令和5年度 時津町 通学路交通安全プログラム合同点検
 時津小学校校区 安全対策箇所

安全対策箇所一覧表

時津小学校要望

位置図

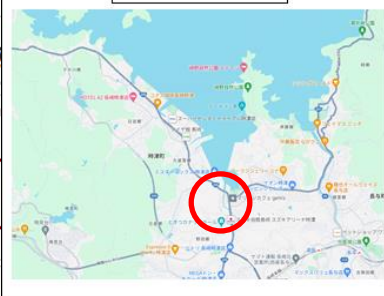
No.	①
場所:	町道西時津左底1号線
要望内容:	<p>注意喚起看板の位置移動 街路灯と被って看板が見えづらい。</p> <p>横断歩道手前に路面標示の設置 見通しが良い下り坂のため、スピードが出しやすい。</p>

No.	②
場所:	町道第2野田線
要望内容:	<p>ハンブの設置 常時危険箇所として拳がっており、ゾーン30の道路標示はあるものの、減速せずに進入する車が多い。</p>

No.	③
場所:	町道下野田線
要望内容:	<p>1. 路側帯の表示の補修</p> <p>2. 交差点のカラー化</p> <p>3. 横断歩道の前後にポールコーンの設置</p> <p>減速せずに交差点に進入・通過する車がいる。</p>

No.	④
場所:	町道中央15号線
要望内容:	<p>交差点のカラー化、グリーンベルトの延長 三叉路でかつ、野田～浜田間の通過交通があり、神社や公園に向かう子どもと接触する懸念がある。</p>

対応	対応済み
<p>(時津町総務課) 仮設看板を撤去し、街路灯に注意喚起看板を設置済み。</p> <p>(時津町都市整備課) 減速を促す路面標示(ドット線)を設置済み。</p>

対応	対応済み
<p>(時津町都市整備課) ハンブを設置することによる危険性や車が通過した時の騒音の発生等を考慮し、ハンブは設置不可。</p> <p>歩行者の安全を確保するため、現在設置してあるグリーンベルトを延長。</p>

対応	対応済み
<p>(時津町都市整備課)</p> <p>1. 路側帯の表示については、グリーンベルトを設置済み。</p> <p>2. 交差点のカラー化については、現在、グリーンベルトやカラー化した横断歩道があり、それに加えて新たに交差点のカラー化を行うと混乱を招く懸念があるため、交差点のカラー化は行わない。</p> <p>3. 横断歩道の前後に、ポールコーンを設置済み。</p>

対応	対応済み
<p>(時津町都市整備課) 当該交差点は指導停止線が設置されているため、交差点のカラー化は対応不可。</p> <p>歩行者の安全を確保するため、現在設置してあるグリーンベルトを延長。</p>
